Centrale photovoltaïque au sol à Dogneville

REPONSE A L'AVIS DE LA MRAe

Février 2025

Figure 4 - Carte de la flore patrimoniale observée sur site (VERDI)

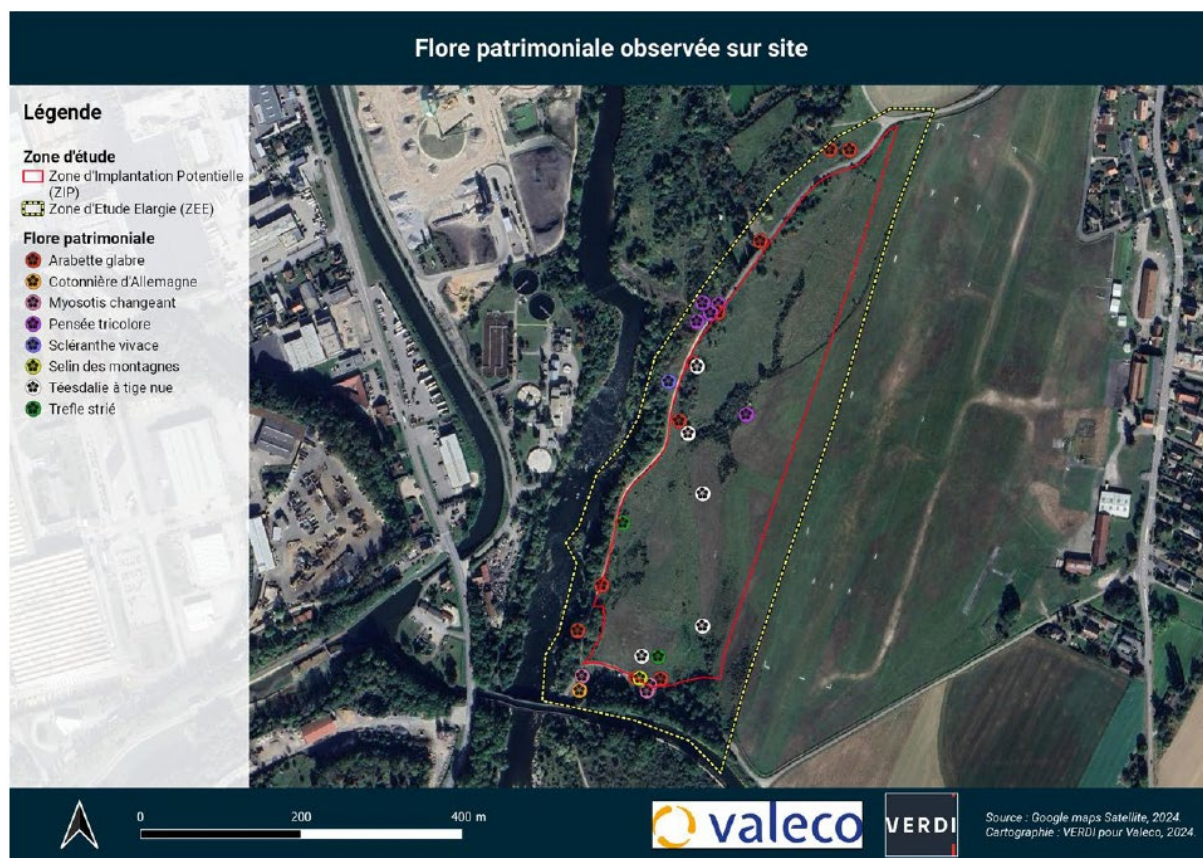
L'Ae s'est interrogée sur l'utilité de réensemencer des espaces prairiaux ayant déjà une vocation de pâture au risque de bouleverser la flore et la faune présente, en particulier les 8 espèces végétales d'intérêt patrimonial présentes inféodées aux pelouses maigres sableuses.

La revégétalisation et / ou le réensemencement est prévu surtout aux endroits où cela s'avérerait nécessaire avant comme après chantier. La parcelle constitue en effet un espace prairial mais celui-ci est dégradé et ne sert que ponctuellement de pâture. Le risque de « bouleverser » la flore et la faune présent via cette intervention semble négligeable.

Par ailleurs, la carte page 68 du volet naturel réalisé par le bureau d'études VERDI reportée ci-après montre que les 8 espèces végétales patrimoniales recensées se situent principalement à l'extérieur de la zone clôturée envisagée ou au sud de la parcelle, où aucun aménagement n'est prévu. Seules 3 espèces ont été inventoriées sur la zone d'implantation potentielle : la Téésdalie à tige nue, la Pensée tricolore et l'Arabette glabre. Notons qu'aucune de ces espèces n'est protégée et que leur enjeu est qualifié de faible ou modéré. Une mesure d'évitement en phase travaux « *Balisage de l'emprise projet et des zones sensibles et bonnes pratiques de chantier* » est prévue et pourra leur être bénéfique.
